Lavori di "Ampliamento del complesso ospedaliero universitario compreso il completamento, l'adeguamento funzionale e il collegamento dell'esistente"

CUP: H83B12000020001

RISPOSTE AI QUESITI

aggiornato al 11/11/2015

Figura 1 - Destinazioni d'uso corrette del blocco operatorio al piano seminterrato delle stecche

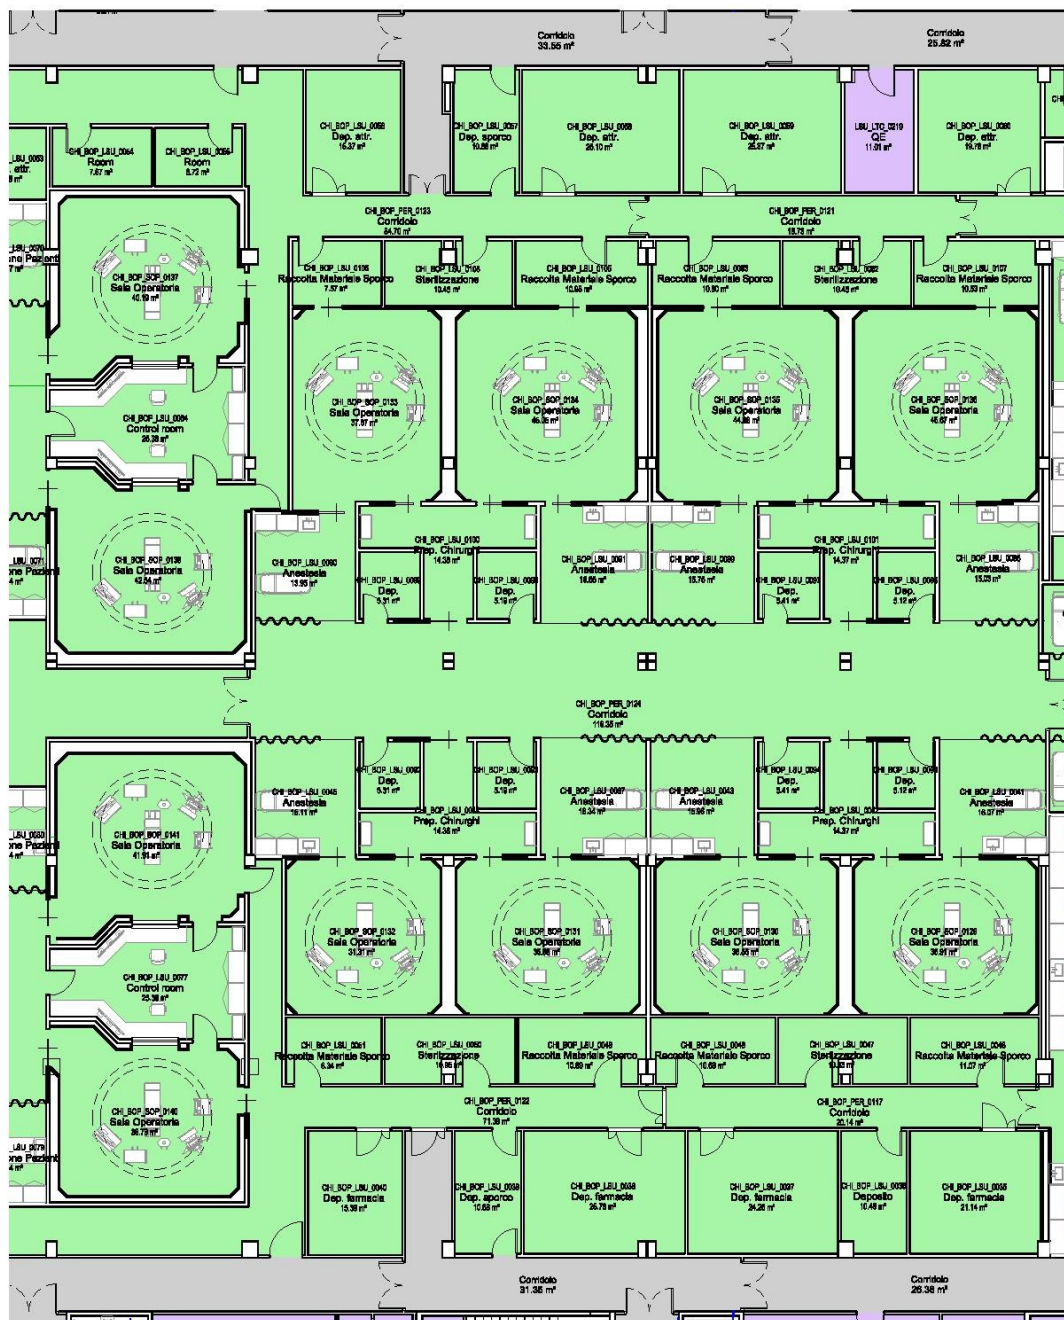
Nel lay-out di Progetto di ristrutturazione del Blocco Operatorio esistente Livello -1 "Piastra" (rif. Tavola PIOCD002) non è possibile realizzare il corridoio dedicato al percorso del "materiale sporco" (come da specifico Requisito di Accreditamento Regione Sardegna) in quanto sono indicate le "Preparazioni Chirurgiche" ed è previsto un "Ambulatorio"

Un refuso nella definizione di alcuni locali nella tavola PIOCD002 poteva indurre in errore di valutazione per quanto riguarda il percorso materiale sporco. I blocchi Operatori sono da intendersi uguali e pertanto nella immagine sotto riportata (Figura 1) è stata inserita la esatta destinazione dei locali, senza variazioni planimetriche. In entrambe le zone delle sale operatorie deve essere previsto il percorso del "materiale sporco".

Il concorrente è comunque tenuto, nel progetto definitivo, del quale il preliminare messo in gara è una valida traccia, di apportare tutte le integrazioni e migliorie del Layout ritenute necessarie di rispettare, fra le altre, le norme di accreditamento sanitario delle strutture ospedaliere della Regione Sardegna. Sempre nel rispetto delle invarianti previste nel disciplinare di gara.

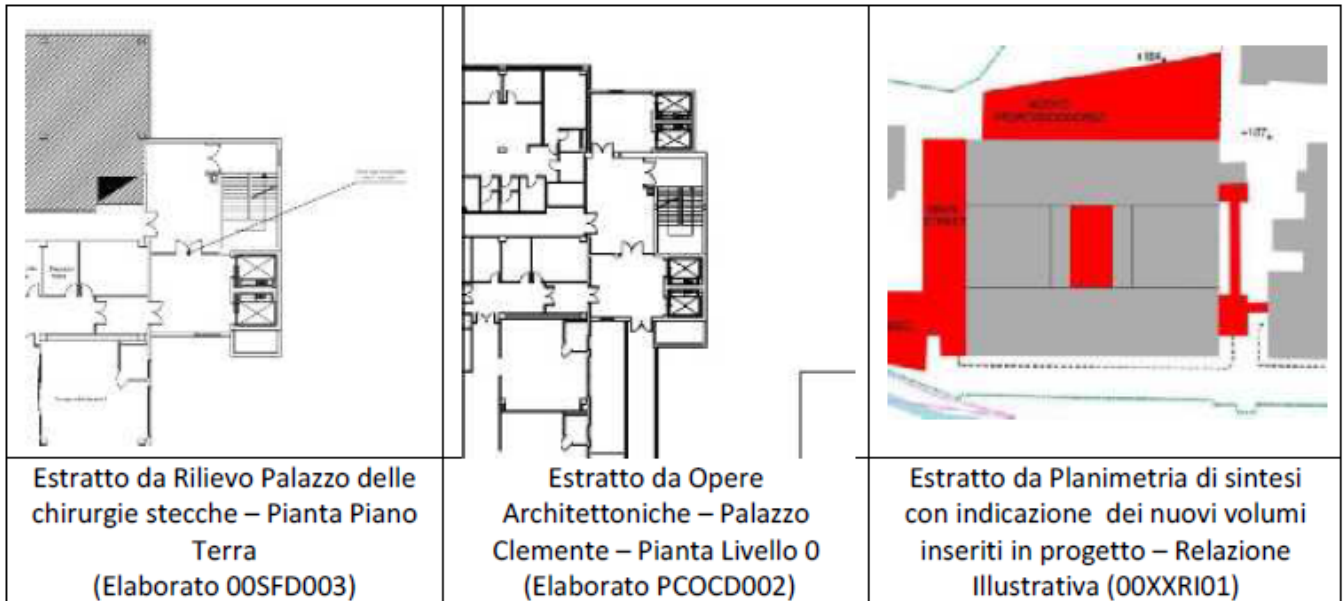
In riferimento al sistema di nuovi collegamenti verticali ed orizzontali (blocchi scale, ascensori e passerelle) da realizzarsi tra gli edifici di Palazzo Clemente e Stecche Bianche, si richiede di chiarire i limiti di intervento, avendo riscontrato alcune incongruenze tra i documenti di rilievo (Cfr. Elaborati 00SFD002-06) e quelli di progetto preliminare (Cfr. Tavole PCOCD001-06). In dettaglio, nel rilievo si legge "vano scale, ascensori e montalettighe in corso di costruzione" con riferimento ad un blocco di collegamenti verticali che nel progetto preliminare appare di geometria differente e segnalato come integralmente incluso nell'offerta. Si allega uno schema grafico per una più rapida interpretazione. Estratto da Rilievo Palazzo delle chirurgie stecche – Pianta Piano Terra (Elaborato 00SFD003) Estratto da Opere Architettoniche – Palazzo Clemente – Pianta Livello 0 (Elaborato PCOCD002) Estratto da Planimetria di sintesi con indicazione dei nuovi volumi inseriti in progetto – Relazione Illustrativa (00XXRI01)

Il rilievo 00SFD003 è corretto. Si tenga conto del fatto che i due montalettighe indicati hanno solo due fermate perché sono ad uso esclusivo del collegamento fra rianimazione (al piano terra) e blocco operatorio (al sottopiano). In appalto è prevista la fornitura dei due montalettighe mentre il vano è in corso di realizzazione e sarà ultimato in tempo congruo per la loro installazione. L'ulteriore corpo con due montalettighe (antincendio) indicato nella tavola PCOCD002 sopra il vano scala, è compreso nelle opere dell'appalto in oggetto. In effetti, nello schema della relazione illustrativa 00XXRI01, per un

refuso, manca l'evidenziazione in rosso del corpo ascensori. Nell'elaborato 00XX_DN01 in dwg di cui al quesito 63 risulta evidente la reale situazione delle opere previste nell'appalto in oggetto.
